## VŠEM ÚČASTNÍKŮM ZADÁVACÍHO ŘÍZENÍ

### **Věc: Nadlimitní veřejná zakázka na stavební práce "VD Harcov, zajištění bezpečnosti za povodní" / Vysvětlení zadávací dokumentace č. 8**

FIGURE 9: Recommended Lightning Protection Scheme

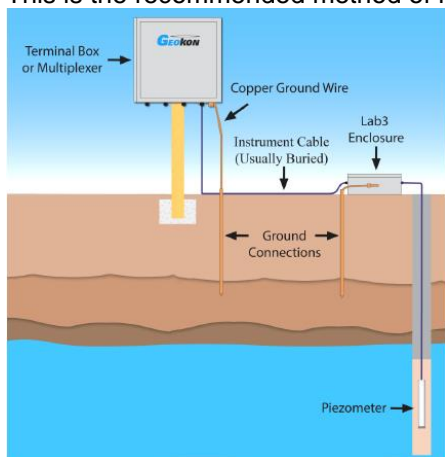
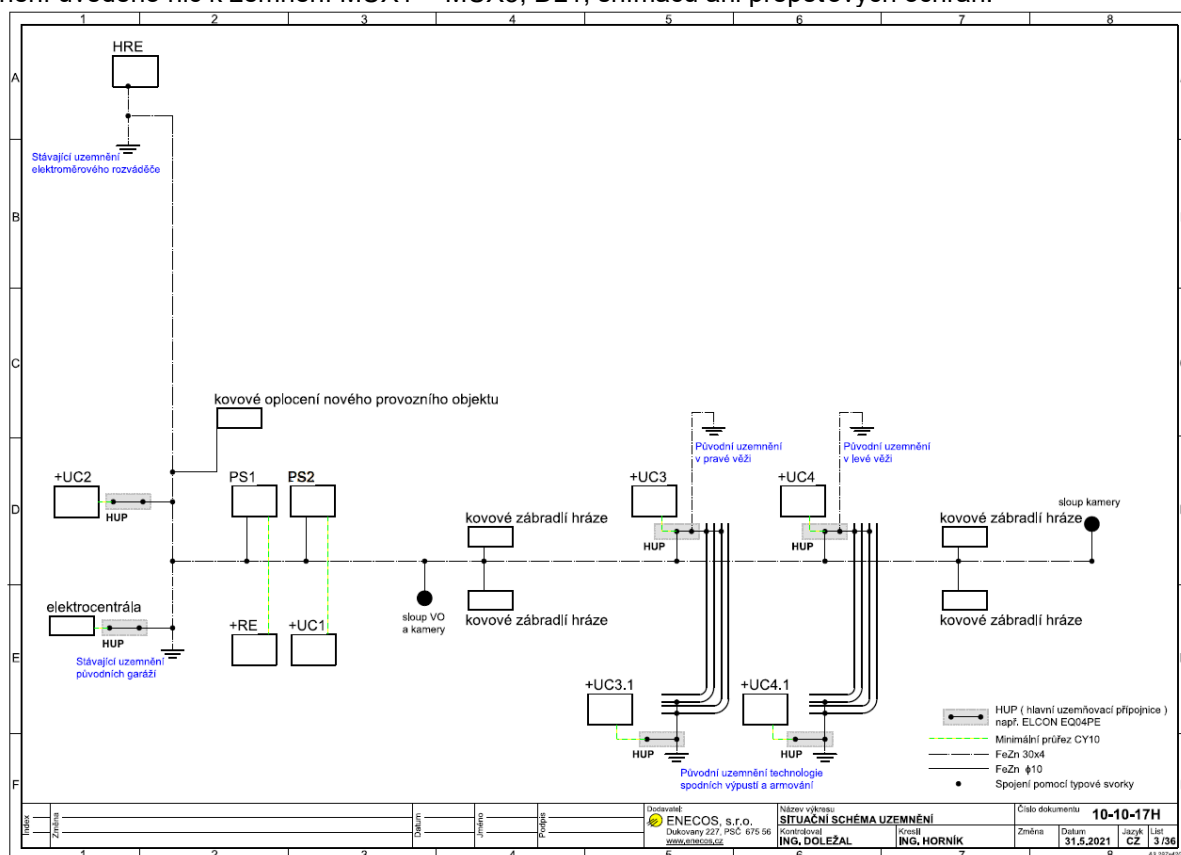
Proto soutěžící vznáší opakovaně následující dotaz: Z technické zprávy, výkazu výměr i výkresové dokumentace není patrné, zda zadavatel požaduje instalovat přepětovou ochranu na všechny snímače i když budou instalované ve vnitřních prostorách hráze nebo jenom na snímače mimo prostor samotné hráze, zda přepětová ochrana bude jenom na vibrující strunu nebo i na termistor? Pokud bude u snímače ve venkovním prostředí, kam ji umístit a do čeho ji uložit (např. na korunu hráze)? Proto žádáme zhotovitele projektové dokumentace o upřesnění technické zprávy, výkresové dokumentace a výkazu výměr. Pro správnou funkci přepětové ochrany, aby zařízení chránila, je nutné přepětovou ochranu uzemnit. V projektu není řešeno, k čemu se bude zemnit a jakým způsobem bude provedeno zemnění. To projektantem není vyřešeno. Ve

výkazu výměr chybí položky pro materiál zemnění, žádáme o upřesnění a výkresovou dokumentaci. Budou se pro zemnění provádět výkopové práce a budou se zřizovat zemní pásky? Obdobně je potřeba upřesnit přepětové ochrany a způsoby zemnění i pro extenzometry, teplotní snímače a pozorovací sondy na koruně hráze, vrty J1, J4, J7, J201, J202, J203. V případě, že přepětové ochrany nebudou instalovány, soutěžící se ptá, zda zadavatel převezme odpovědnost za poškození snímačů a případně dalších zařízení, v případě poškození bleskem, která jsou navržena v rozporu s doporučením výrobců. Ve výkresu 10-10-17H list 3/36 není uvedeno nic k zemnění MUX1 - MUX3, DL1, snímačů ani přepětových ochran.

Zadavatel sděluje, že většina snímačů je kabelových a v místě měření není možnost připojení dodatečné přepětové ochrany. Instalace celého extenzometru je pod povrchem včetně kabelových vedení a není tudíž co zemnit. V dokumentaci je uvedeno, že snímače budou objednány společně s kabelem příslušné délky. Zásadně nedoporučujeme přerušování těchto kabelů za účelem instalace dalších zařízení. Přepětové ochrany bývají již v zařízeních přímo integrovány. V zadávací dokumentaci jsou snímače navrženy jako kabelové. Pokud dodavatel zvolí snímače jiné (jiných parametrů), které nemají integrovanou ochranu proti přepětí, musí zajistit tuto ochranu v souladu s doporučením příslušného výrobce.

Zadavatel dále uvádí, že množství zemního materiálu na doplnění stávajícího zemnění je dostatečné a je uvedeno ve výkazu výměr u PS 03.1 v rámci následujících položek (viz D 07.ERS – kabely):

Doplnění stávající uzemňovací soustavy FeZn 30x4	125 kg
Doplnění stávající uzemňovací soustavy drát FeZn 10mm	50 kg
Ochranné pospojování CY 10	50 m

Zadavatel rovněž uvádí, že se žádné výkopy pro zemnění dělat nebudou. Pokud se bude zemní páska pokládat, tak vždy v souběhu s uloženými kabely. Na základě výše uvedeného není třeba upravovat výkres 10-10-17H list 3/36 ani Výkaz výměr.

Figure 1 - 16 Channel Switching Block Diagram

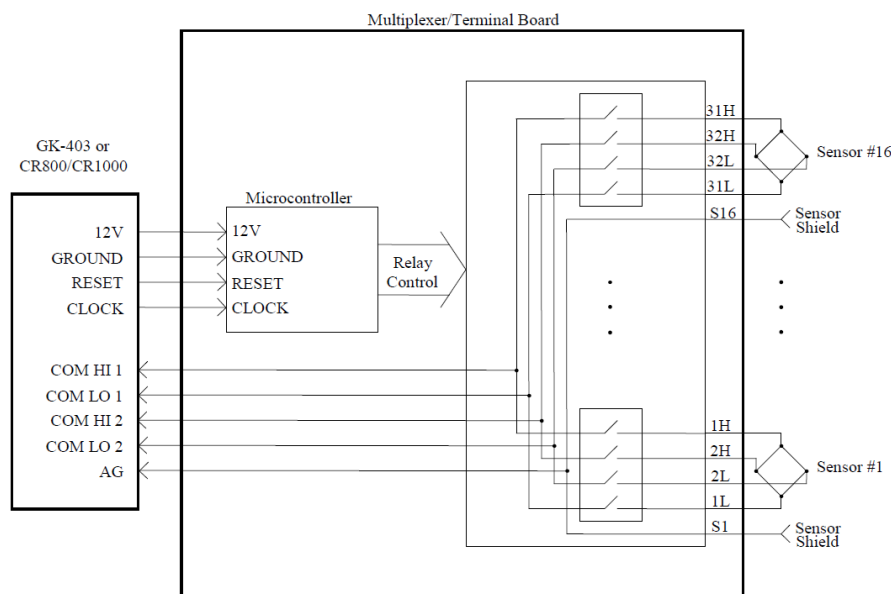
Projektant dle výkresové dokumentace navrhuje současně „multiplexovat“ strunové snímače (kde se měří v jednom okamžiku rezonanční frekvence strunového snímače a odpor termistoru) s měřením proudové smyčky (4-20mA), která pracuje s napětím 24VDC. To ovšem není technicky možné. Vycházíme ze soutěžní PD. Multiplexer (MUX-8032) nemá možnost provádět napájení proudové smyčky, pracuje jenom s napětím 12VDC. V případě připojení vyššího napětí může dojít k poškození vlastního zařízení i zařízení související (např.: data loggeru). Žádáme proto zadavatele vysvětlení případně úpravu projektové dokumentace. Měření hladiny by bylo možno provádět samostatným strunovým piezometrem.

TRANSDUCER CONNECTION MAXIMUM OPERATING VOLTAGE LEVELS:	
Common mode Voltage/Earth Ground	16V(max)
Differential mode Voltage (Channel # 'H' – Channel # 'L')	16V(max)

Zadavatel sděluje, že tazatel vychází pravděpodobně z mylného předpokladu, neboť pro uvažovaný Multiplexer (MUX-8032) lze využít galvanického oddělovače např. GXN200 od firmy Rawet, který splňuje požadavky dané zadávací dokumentací Zakázky.
